Az.: 2.5.7 / ROV "Erweiterung Kiessandabbau Wendeburg"

# Raumordnungsverfahren "Erweiterung Kiessandabbau Wendeburg"

# Ergebnisniederschrift der Antragskonferenz vom 20.06.2013

SGC - Folie 7

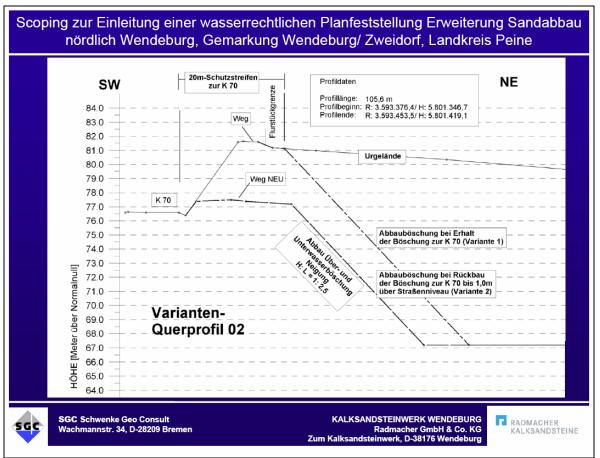
Hinsichtlich der vorgenannten, erzielbaren Volumina hat der Vorhabenträger zwei unterschiedliche Varianten zum Abbau der Westböschung zur Kreisstraße zur Prüfung vorgelegt (vgl. SGC - Folie 7). In der Variante 1 würde die bestehende Morphologie der Böschung zur Kreisstraße (K 70) erhalten bleiben. Durch den Abbau bis auf 20 m Abstand zur Kreisstraße [Bauverbotszone bei Kreisstraßen gemäß Niedersächsischem Straßengesetz (NStrG)] im gewachsenen Boden würde hier eine "Rippe" entstehen, auf der der bestehende Wirtschaftsweg wie bisher weiter verlaufen würde.

Bei Variante 2 würde die östliche Böschung der Kreisstraße in die Nutzung einbezogen werden. Die geplante Böschungskrone würde dann durchgehend 1 m über dem Straßenniveau liegen; der Wirtschaftsweg würde auf einem tieferen Niveau neu errichtet.

Es wird darauf hingewiesen, dass die hohe Böschung im Winter bei Wind und Schnee einen erheblichen Schutz gegen Verwehungen darstelle. Bei Variante 2 ginge dieser Schutz verloren. Diesbezüglich werden Bedenken angemeldet. **Herr Schwenke** antwortet, dass über Zwischenlösungen während des Abbaufortschrittes sowie über die Profilierung des Geländes diesen Bedenken entgegen gewirkt werden könne.

Von den Teilenehmenden wird die erhebliche Bedeutung der Ostböschung der Kreisstraße hervorgehoben, insbesondere in Bezug zu den Gehölzbeständen, der Tierwelt und dem Landschaftsbild. Der Landkreis Peine weist darauf hin, dass diesbezüglich nur Variante 1 realistische Umsetzungschancen hat. Vertreter des Sportfischereiwesens und der Umweltverbände /-vereine unterstreichen diese Einschätzung.

SGC - Folie 8

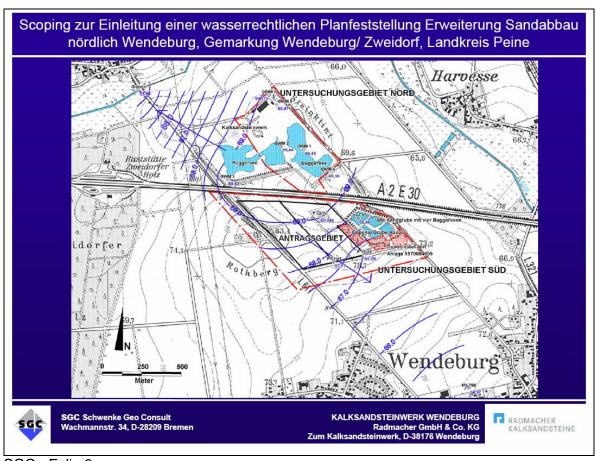
Des Weiteren erläutert Herr Schwenke die Grundwassersituation. Er informiert über die Grundwasserfließrichtung und stellt dar, dass die anliegende Altdeponie aufgrund der Fließrichtung nicht vom Vorhaben betroffen sei (SGC - Folie 8).

Hinsichtlich er Vorsorge gegen Schadstoffaustritte wird die Forderung erhoben, mögliche Vorhabenauswirkungen auf die / von den alten Deponiestandorten darzulegen.

Hinsichtlich des Einsatzes eines Saugbaggers wird gefordert, seine mögliche Wirkung auf die Grundwasserströmung/-fließrichtung zu prüfen. Dies gilt wiederum insbesondere im angrenzenden Bereich zur Deponie. Seitens des **Vorhabenträgers** wird hierzu erläutert, dass eine Tiefensaugwirkung bei den modernen Geräten ausgeschlossen werden kann, da das Wasser bei diesen zunächst angespült und dann aufgesaugt wird.

SGC - Folie 9

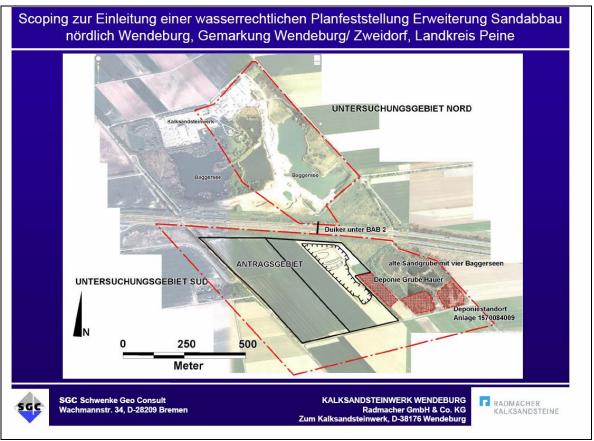
Seine Vorhabenvorstellung abschließend informiert Herr Schwenke über die Abgrenzung des Untersuchungsgebietes (SGC - Folie 9). Auf Nachfrage zur Einbeziehung der umliegenden Baggerseen erläutert Herr Schwenke, dass sich das Untersuchungsgebiet für das Schutzgut Wasser nicht vollständig aus der o.g. Darstellung des Untersuchungsgebietes, sondern eher aus der Karte zur Hydrogeologie ergebe (Verweis SGC - Folie 9).
